**WCC CONSTRUTORA
ALTAMIRA 47**

Total de Conflito(s): 29

Disciplina Principal : ESTRUTURAL
Status: Aguardando Solução

Conflito # 15 - Aguardando Solução

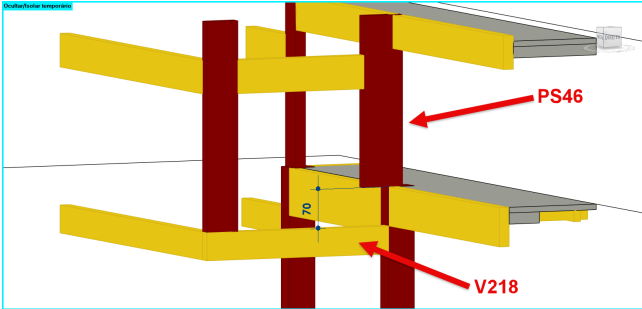
Localização
ABERTURA EM LAJE PRÓXIMO AO PILAR P22 NA FORMA DO TÉRREO.

Descrição
VERIFICAR SE SIMBOLOGIA DE VAZIO FOI PERDIDA POIS DEVE POSSUIR ABERTURA EM LAJE PARA ATENDER SHAFT PRÓXIMO AO PILAR P22 NA FORMA DO TÉRREO.

Conflito # 17 - Aguardando Solução

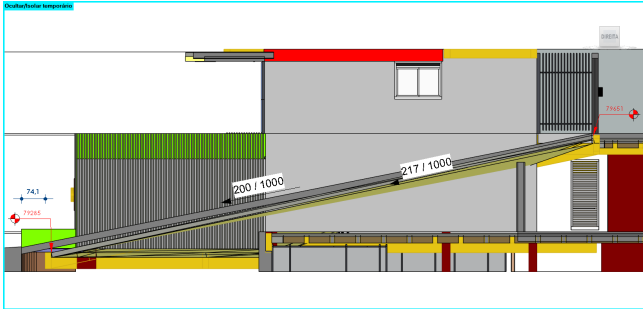
Localização
PILAR PS46 DA FORMA DO 1º PAV E VIGA V218 DA FORMA DO TÉRREO.

Descrição
A CORRETA REPRESENTAÇÃO DO PILAR PS46 DA FORMA DO 1º PAV SERIA ESTAR APOIADO NA VIGA V218 DA FORMA DO TÉRREO? POIS O MESMO SAI DA PROJEÇÃO DO PAVIMENTO.

Conflito # 18 – Aguardando Solução

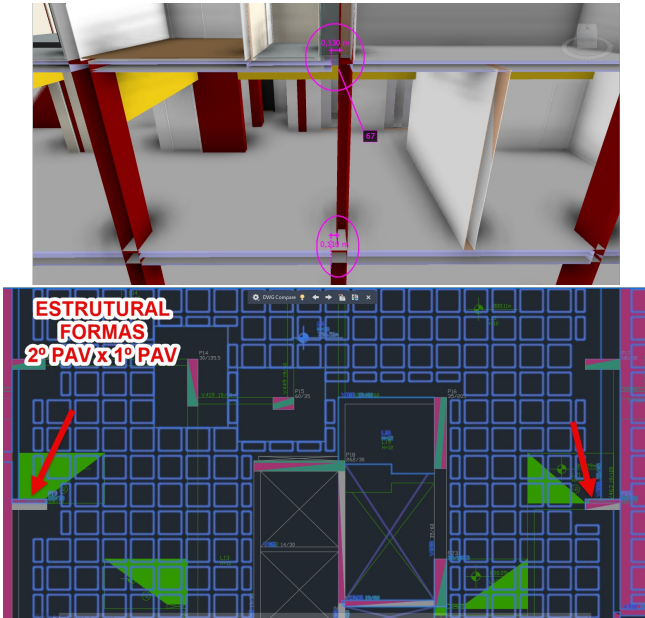
Localização
VIGA V214 E PILARES Est1E Est2 DA FORMA DO TÉRREO.

Descrição
NECESSÁRIO REPOSICIONAR A VIGA V214 E CONSEQUENTEMENTE OS PILARES Est1E Est2 DA FORMA DO TÉRREO EM 74cm ALINHANDO COM CALÇADA PÚBLICA, ASSIM, ADEQUANDO INÍCIO E INCLINAÇÃO DE RAMPA QUE ESTÁ EM 21,7% PARA 20% CONFORME PROJETO ARQUITETÔNICO.

Conflito # 19 – Aguardando Solução

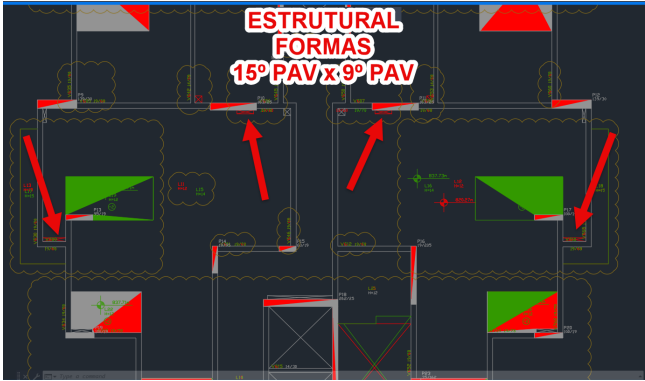
ABERTURAS EM LAJE PRÓXIMO AOS PILARES P19 E P20 NA FORMA 2º PAV.

ABERTURAS EM LAJE LOCADAS PRÓXIMO AOS PILARES P19 E P20 NA FORMA 2º PAV CONFLITAM COM POSIÇÃO DOS MESMOS PILARES NO PAVIMENTO ABAIXO POR TEREM LARGURA DE 30cm.

Conflito # 20 – Aguardando Solução

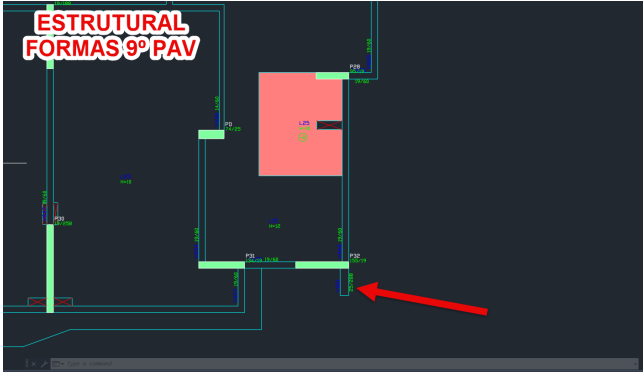
DE FORMA GERAL ABERTURAS EM LAJES DA FORMA DO 15º PAV PARA O 9º PAV TIPO.

VERIFICAR DE FORMA GERAL ABERTURAS EM LAJES QUE DIFEREM DA FORMA DO 15º PAV PARA O 9º PAV TIPO, ATENDENDO OS SHAFTS CONFORME PROJETO ARQUITETÔNICO.

Conflito # 21 - Aguardando Solução

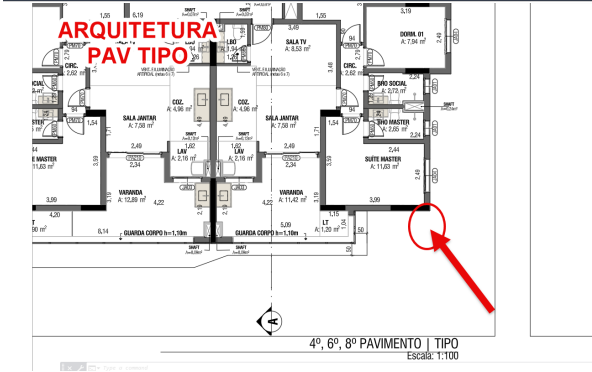
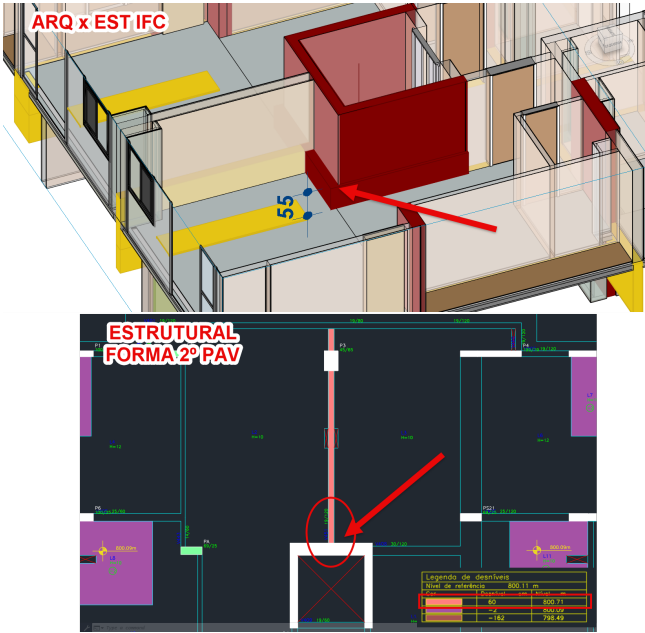
VIGAS V561 E V661 NAS FORMAS DO 3º PAV E 9º PAV RESPECTIVAMENTE.

VERIFICAR A NECESSIDADE DAS VIGAS V561 E V661 NAS FORMAS DO 3º PAV E 9º PAV RESPECTIVAMENTE, POIS NÃO EXISTE TAL ELEMENTO DE FACHADA EM PROJETO ARQUITETÔNICO.

Conflito # 22 – Aguardando Solução

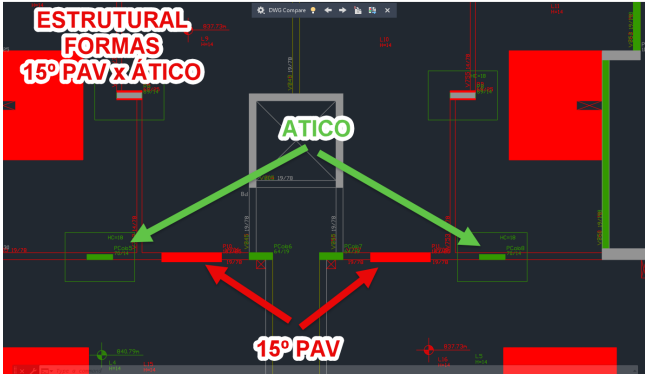
Localização
VIGA V451 NO PILAR P8 AMBOS PRESENTES NA FORMA DO 2º PAV.

Descrição
VERIFICAR A CORRETA ANCORAGEM DA VIGA V451 NO PILAR P8 AMBOS PRESENTES NA FORMA DO 2º PAV, POIS, CONFORME ARQUIVO IFC O TRECHO DO PILAR AFLORA DENTRO DO AMBIENTE DO APARTAMENTO NO 3º PAV DEVIDO ELEVAÇÃO DA VIGA.

Conflito # 23 – Aguardando Solução

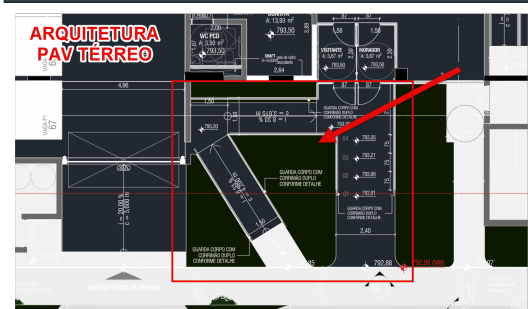
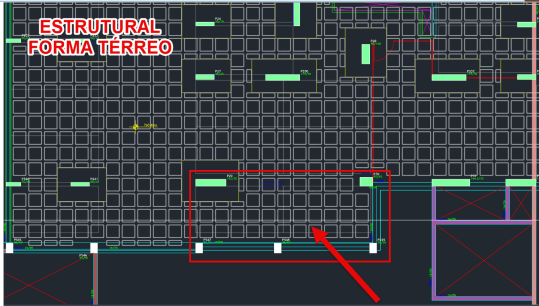
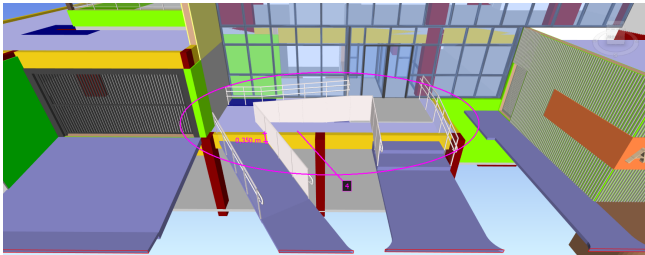
Localização
DE FORMA GERAL AS FORMAS DE PROJETO ESTRUTURAL

Descrição
DE FORMA GERAL AS FORMAS DE PROJETO ESTRUTURAL NÃO APRESENTAM PROJEÇÃO DOS PILARES QUE TRANSICIONAM (QUE NASCEM NOS PAVIMENTOS ACIMA).

Conflito # 25 - Aguardando Solução

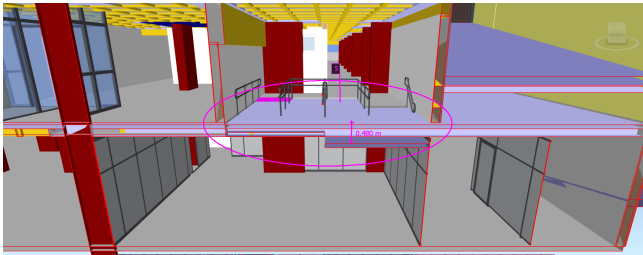
VIGAS V210, V220 E REGIÃO DE LAJE ENVOLVENDO OS PILARES P29, P30, PS47, PS48 E PS49 PRESENTES NA FORMA DO TÉRREO.

NECESSÁRIO REBAIXAR EM AO MENOS 35cm AS VIGAS V210, V220 E CONSEQUENTEMENTE A REGIÃO DA LAJE QUE ENVOLVENDO OS PILARES P29, P30, PS47, PS48 E PS49 PRESENTES NA FORMA DO TÉRREO. DE FORMA A ADEQUAR O ACESSO FRONTAL DA EDIFICAÇÃO QUE ENVOLVE A RAMP A E ESCADAS, CONFORME PROJETO ARQUITETÔNICO.

Conflito # 30 – Aguardando Solução

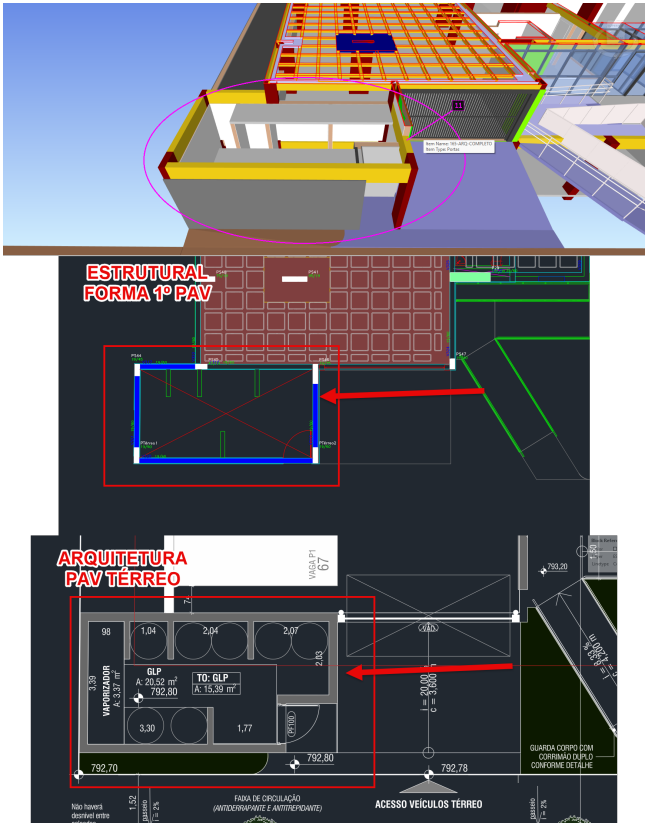
TRECHO DA VIGA V208 E REGIÃO DE LAJE ENVOLVENDO OS PILARES P28, P31, P32 E PS37 PRESENTES NA FORMA DO TÉRREO.

NECESSÁRIO REBAIXAR EM AO MENOS 48cm TRECHO DA VIGA V208 E CONSEQUENTEMENTE REGIÃO DE LAJE ENVOLVENDO OS PILARES P28, P31, P32 E PS37 PRESENTES NA FORMA DO TÉRREO ADEQUANDO AO AMBIENTE LIXO ENVOLVENDO RAMPA E ESCADAS CONFORME PROJETO ARQUITETÔNICO.

Conflito # 32 - Aguardando Solução

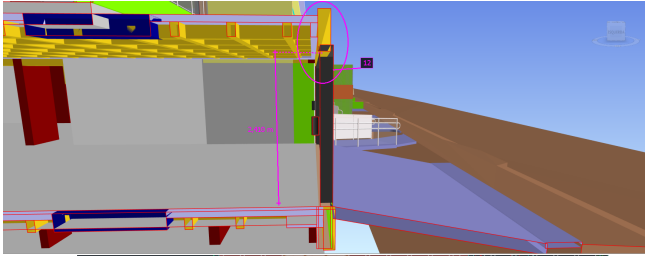
VIGAS V317, V320, V321, V323 E DOS PILARES PS44, PTérreo1E PTérreo2 PRESENTES NA FORMA 1º PAVIMENTO.

VERIFICAR DIMENSIONAMENTO DAS VIGAS V317, V320, V321, V323 E DOS PILARES PS44, PTérreo1E PTérreo2 PRESENTES NA FORMA 1º PAVIMENTO E QUE COMPÕEM O AMBIENTE CENTRAL DE GÁS ONDE NÃO POSSUI LAJE OU CARGAS SIGNIFICATIVAS.,

Conflito # 34 - Aguardando Solução

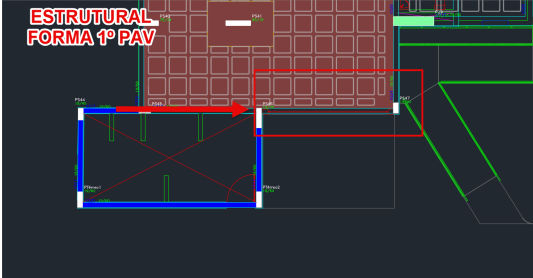
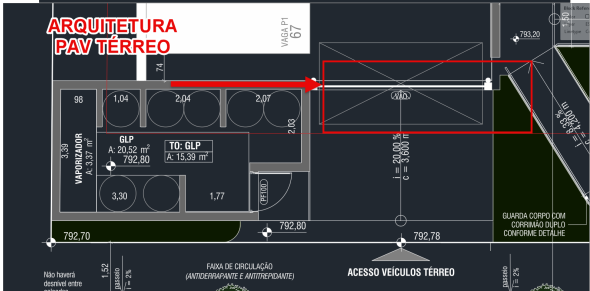
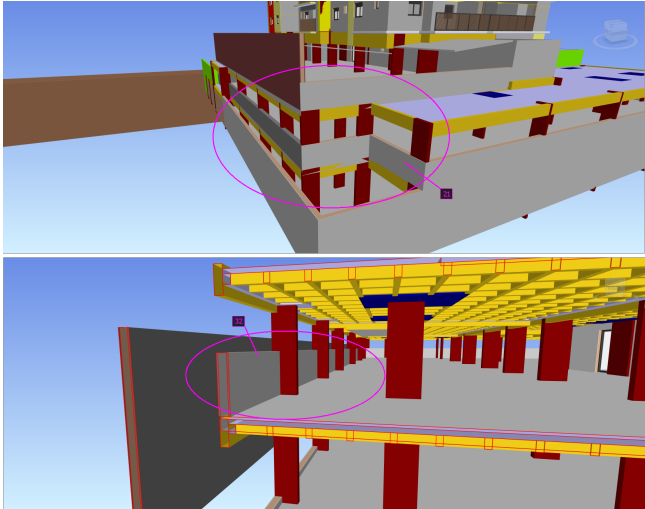
TRECHO DA VIGA V318. ACESSO VEÍCULOS TÉRREO.

NECESSÁRIO REDUZIR EM 10cm ALTURA DE TRECHO DA VIGA V318 (ATUAL 60cm) PRESENTE NA FORMA DO 1º PAVIMENTO PARA INSTALAÇÃO DE PORTÃO DE ACESSO À GARAGEM DO PAVIMENTO TÉRREO.

Conflito # 52 - Aguardando Solução

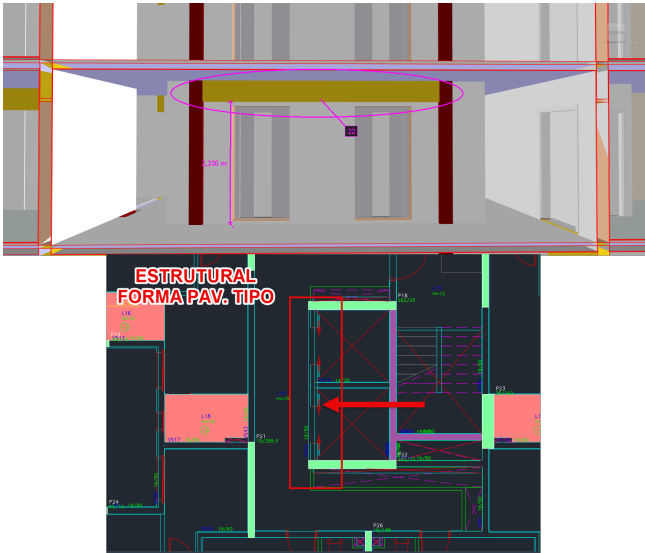
Localização
AMBIENTES DE GARAGEM.

Descrição
DE FORMA GERAL RECOMENDAMOS INDICAR NO PROJETO ESTRUTURAL A EXECUÇÃO ELEMENTOS ESTRUTURAIS (MURETAS) NO PERÍMETRO DOS AMBIENTES DE GARAGEM A FIM DE EVITAR ACIDENTES COM QUEDA DE VEÍCULOS AOS PAVIMENTOS ABAIXO DEVIDO VÃO ENTRE O PAVIMENTO E O LIMITE DA EDIFICAÇÃO.

Conflito # 54 - Aguardando Solução

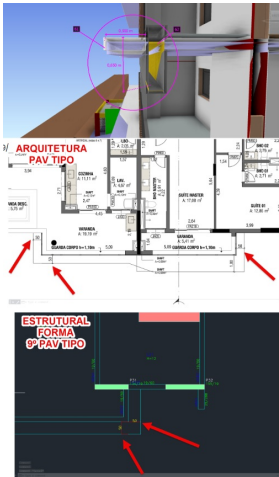
Localização
VIGAS V544, V644, V744 E V839 QUE RESPECTIVAMENTE ESTÃO NAS FORMAS DOS PAVIMENTOS TIPO, PENTHOUSE E FORRO.

Descrição
DE FORMA GERAL RECOMENDAMOS REDUZIR EM 10cm A ALTURA DAS VIGAS V544, V644, V744 E V839 QUE RESPECTIVAMENTE ESTÃO NAS FORMAS DOS PAVIMENTOS TIPO, PENTHOUSE E FORRO, GARANTINDO NO MÍNIMO 2,40m DE VÃO PARA CORRETA INSTALAÇÃO DOS EQUIPAMENTOS DE ELEVADOR.

Conflito # 56 – Aguardando Solução

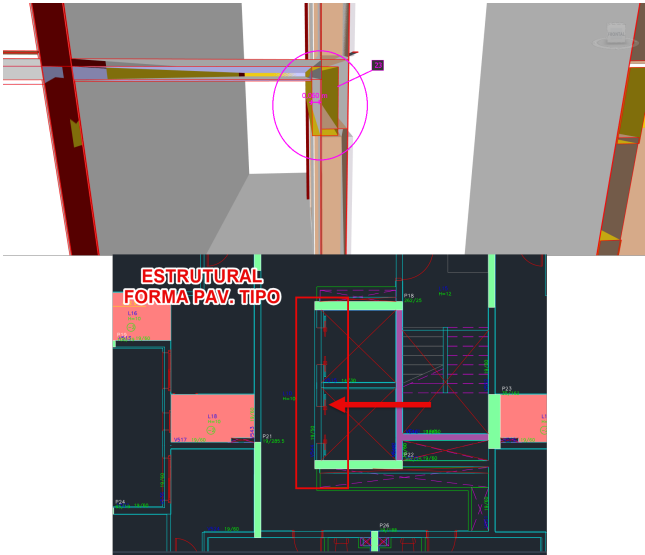
Localização
ELEMENTOS CONSTRUTIVOS VERTICAIS E HODRIZONTAIS QUE FAZEM PARTE DAS ABAS/BEIRAIS.

Descrição
CONFORME ALÍNEA "g" DO ITEM 5.2.2.1 DA IT 07 DO CBMMG, É NECESSÁRIO QUE ELEMENTOS CONSTRUTIVOS VERTICAIS E HODRIZONTAIS DEVEAM ATINGIR A SOMATÓRIA DE COMPRIMENTO MÍNIMO DE 1,20m PARA ATENDER A COMPARTIMENTAÇÃO VERTICAL ENTRE VARANDAS PRESENTES NAS FACHADAS, ATUALMENTE A SOMATÓRIA É DE 1,15m, COM ISSO, AS LARGURAS DAS ABAS MENORES DEVEM TER 0,55m PARA ATINGIR O MÍNIMO EXIGIDO.

Conflito # 57 - Aguardando Solução

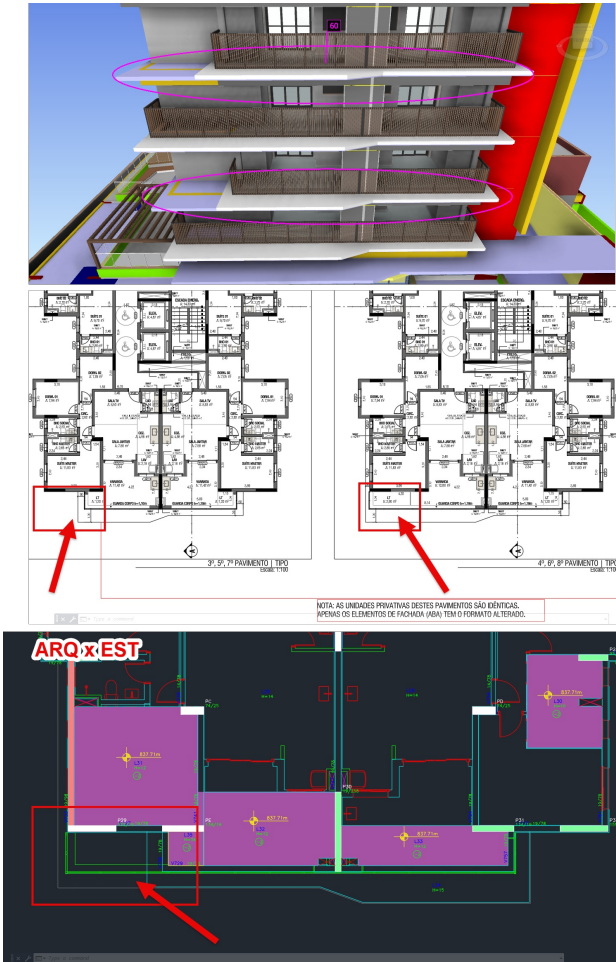
Localização
DE FORMA GERAL, LOCAÇÃO DAS VIGAS V544, V644, V744 E V839 COMO TAMBÉM OS PILARES P18 E P22 QUE ESTÃO PRESENTES NAS FORMAS DOS PAVIMENTOS TIPO, PENTHOUSE E FORRO.

Descrição
DE FORMA GERAL VERIFICAR LOCAÇÃO DAS VIGAS V544, V644, V744 E V839 COMO TAMBÉM OS PILARES P18 E P22 QUE ESTÃO PRESENTES NAS FORMAS DOS PAVIMENTOS TIPO, PENTHOUSE E FORRO, ALINHANDO OS MESMOS COM PAREDE ARQUITETÔNICA DEVIDO DESLOCAMENTO DE 6cm.

Conflito # 59 – Aguardando Solução

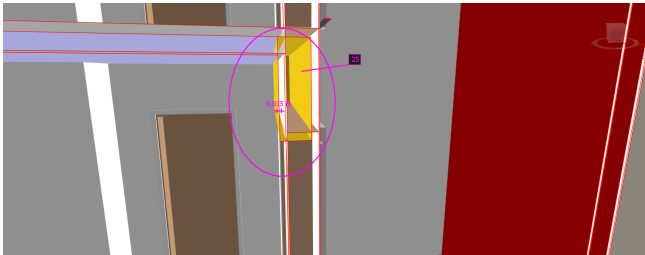
DE FORMA GERAL, AS VIGAS V504, V604, V704 E V805 QUE RESPECTIVAMENTE ESTÃO NAS FORMAS DOS PAVIMENTOS TIPO, PENTHOUSE E FORRO.

DE FORMA GERAL RECOMENDAMOS REDUZIR EM 20cm A ALTURA DAS VIGAS V504, V604, V704 E V805 QUE RESPECTIVAMENTE ESTÃO NAS FORMAS DOS PAVIMENTOS TIPO, PENTHOUSE E FORRO, GARANTINDO NO MÍNIMO 2,40m DE VÃO PARA CORRETA INSTALAÇÃO DOS EQUIPAMENTOS DE ELEVADOR.

Conflito # 60 – Aguardando Solução

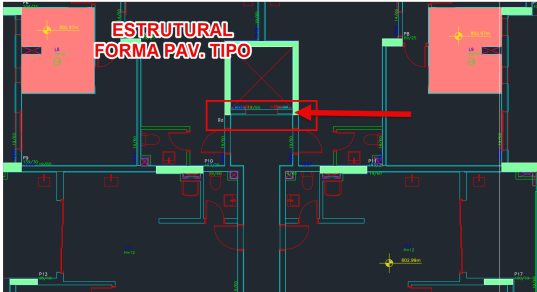
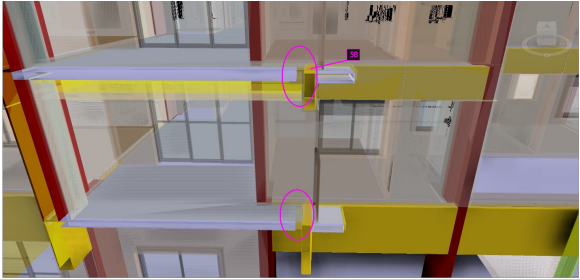
Localização
FORMAS DOS PAVIMENTOS TIPO, PENTHOUSE E FORRO.

Descrição
DE FORMA GERAL VERIFICAR LOCAÇÃO DAS VIGAS V504, V604, V704 E V805 COMO TAMBÉM O PILAR P8 QUE ESTÃO PRESENTES NAS FORMAS DOS PAVIMENTOS TIPO, PENTHOUSE E FORRO, ALINHANDO OS MESMOS COM PAREDE ARQUITETÔNICA DEVIDO DESLOCAMENTO DE 3,5cm.

Conflito # 62 – Aguardando Solução

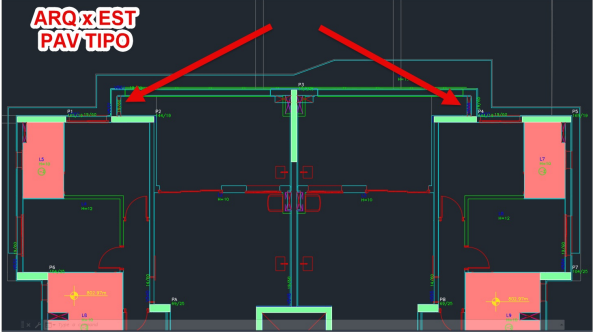
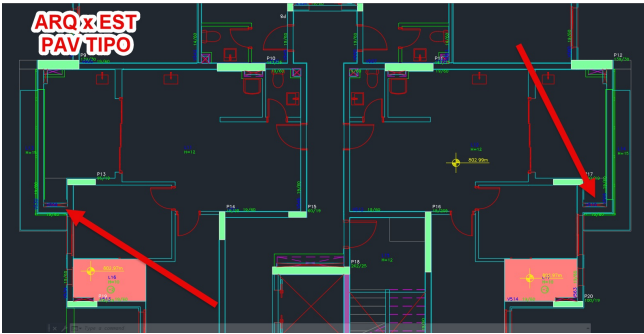
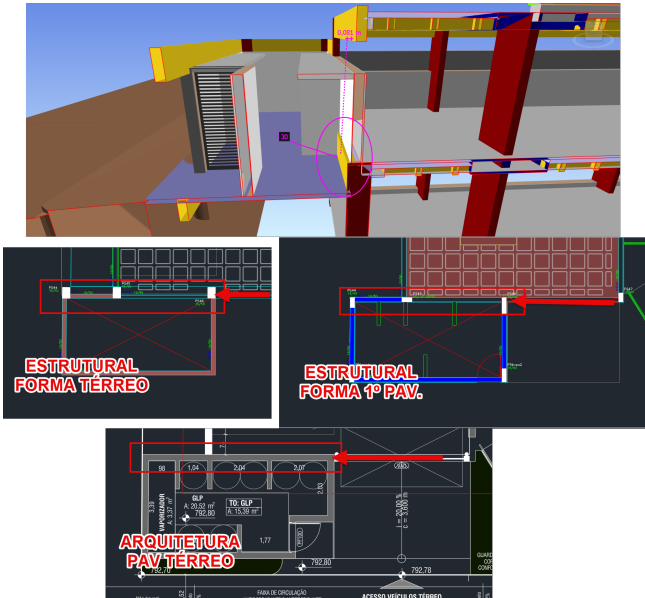
Localização
ABERTURAS EM LAJES PROXIMO AOS PILARES P2, P4, P13 E P17 NOS PAVIMENTOS TIPO.

Descrição
NECESSÁRIO REMOVER ABERTURAS EM LAJES PROXIMO AOS PILARES P2, P4, P13 E P17 NOS PAVIMENTOS TIPO, EQUIVALENTES AOS APARTAMENTOS TIPO 02 E TIPO 03, POIS NÃO POSSUEM SHAFT NO LOCAL POR SE TRATAR DE REGIÃO ABERTA COM GUARDA-CORPO.

Conflito # 66 – Aguardando Solução

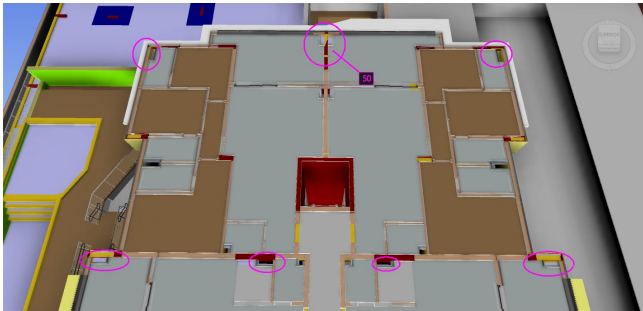
Localização
CENTRAL DE GÁS – VIGAS V211 E V212 NA FORMA DO TÉRREO E AS VIGAS V317 E V318 NA FORMA DO 1º PAV.

Descrição
VERIFICAR ALINHAMENTO ENTRE AS VIGAS V211 E V212 NA FORMA DO TÉRREO E AS VIGAS V317 E V318 NA FORMA DO 1º PAV POIS A MESMA FICA APARENTE NO AMBIENTE CENTRAL DE GÁS.

Conflito # 71 - Aguardando Solução

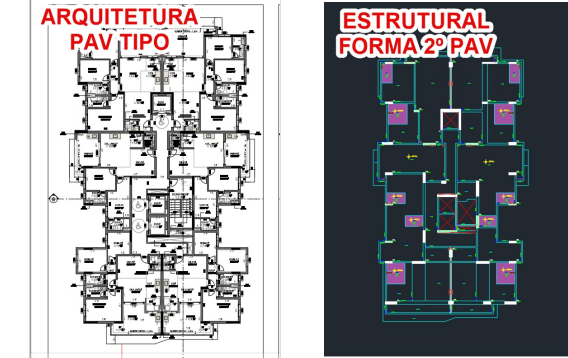
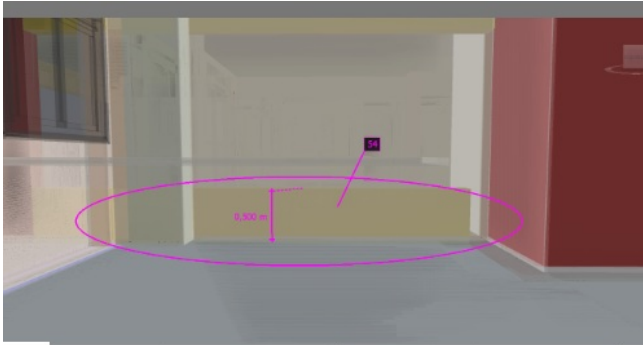
Localização
LOCAÇÃO E DIMENSÃO DE ABERTURAS EM LAJES.

Descrição
VERIFICAR DE FORMA GERAL LOCAÇÃO E DIMENSÃO DE ABERTURAS EM LAJES NAS FORMA DO 2º PAVIMENTO E PAVIMENTOS TIPO ATENDENDO OS SHAFTS CONFORME PROJETO ARQUITETÔNICO.

Conflito # 72 - Aguardando Solução

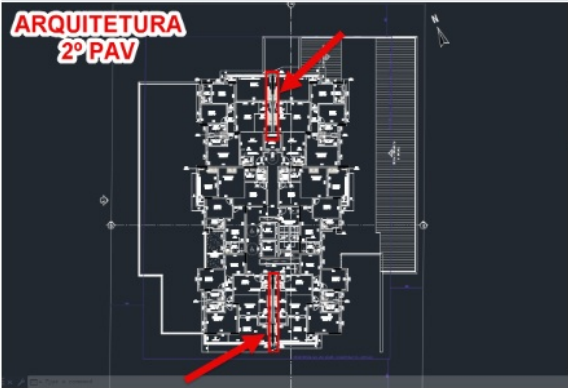
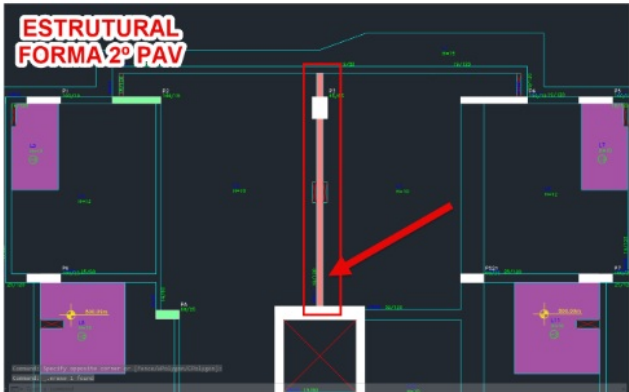
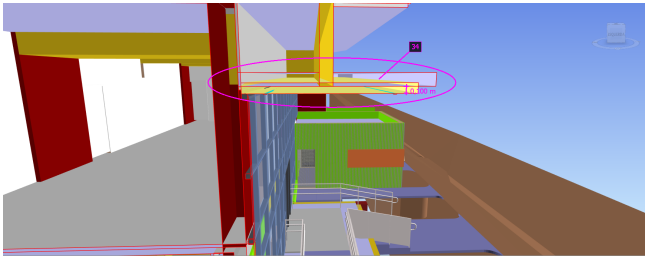
VIGAS DA FORMA DO 2º PAVIMENTO

VERIFICAR A POSSIBILIDADE DE REDUÇÃO DA ALTURA DAS VIGAS V450 E V451 PRESENTES NA FORMA DO 2º PAVIMENTO, POR ESTAREM SEMI-INVERTIDAS, IMPOSSIBILITA O POSICIONAMENTO DE PONTO DE TOMADAS OU PASSAGEM DE TUBULAÇÕES HIDRÁULICAS EMBUTIDAS NA PAREDE NOS AMBIENTES DA COZINHA E VARANDA DOS APARTAMENTOS TIPO 01 E 03 DO 2º PAVIMENTO.

Conflito # 74 – Aguardando Solução

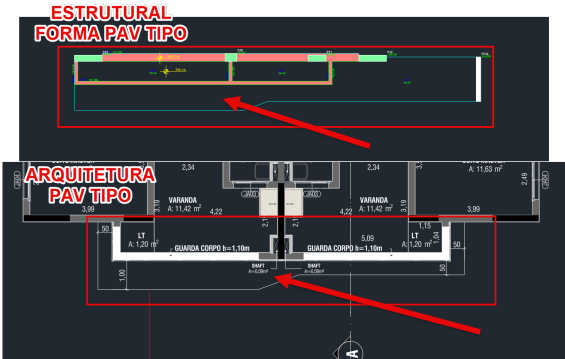
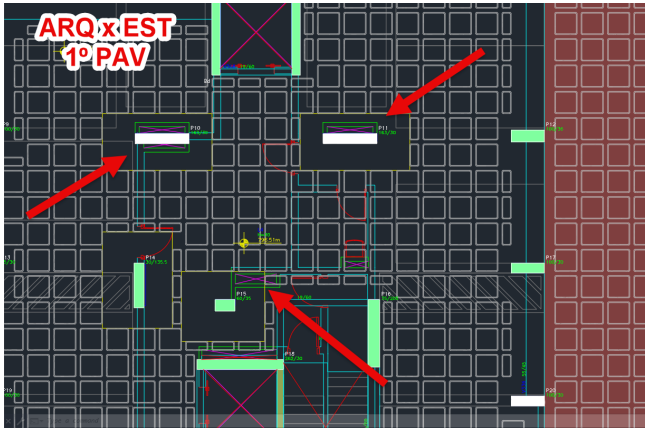
Localização
LAJES L28, L29 E L30 (+799,10m) E VIGAS V433, V434, V438, V450 E V458.

Descrição
NECESSÁRIO REBAIXAR EM 10cm LAJES L28, L29 E L30 (+799,10m) E CONSEQUENTEMENTE VIGAS V433, V434, V438, V450 E V458 PARA ALINHAR COM O ELEMENTO DA FACHADA, CONFORME INDICADO NO PROJETO ARQUITETÔNICO, DE FORMA QUE AS VIGAS POSSAM SER UTILIZADAS COMO VERGA PARA ESQUADRIAS E PELE DE VIDRO EM FACHADA.

Conflito # 75 - Aguardando Solução

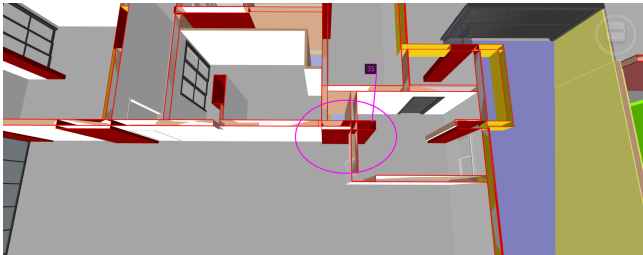
Localização
SHAFTS QUE CONFLITAM COM CAPITEIS QUE ATENDEM OS PILARES P10, P11 E P29 PRESENTES NAS FORMAS DO PAVIMENTO TÉRREO E 1º PAVIMENTO.

Descrição
VERIFICAR IMPACTOS ESTRUTURAIS DEVIDO LOCAÇÃO DE SHAFTS QUE CONFLITAM COM CAPITEIS QUE ATENDEM OS PILARES P10, P11 E P29 PRESENTES NAS FORMAS DO PAVIMENTO TÉRREO E 1º PAVIMENTO, OS SHAFTS QUE SERÃO UTILIZADOS PARA PRUMADAS DAS TUBULAÇÕES DE ESGOTO E PLUVIAL.

Conflito # 76 - Aguardando Solução

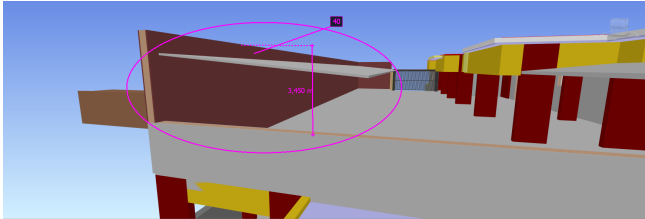
Localização
AMBIENTE COPA NO 1º PAVIMENTO.

Descrição
CONSIDERAR MUDANÇA DE LAYOUT CONFORME PROJETO ARQUITETÔNICO PARA O AMBIENTE COPA NO 1º PAVIMENTO PARA VERIFICAR AJUSTE NO PILAR PS37 PRESENTE NA FORMA DO 2º PAVIMENTO, ESTE QUE CONFLITA COM POSIÇÃO DE BANCADA E PIA.
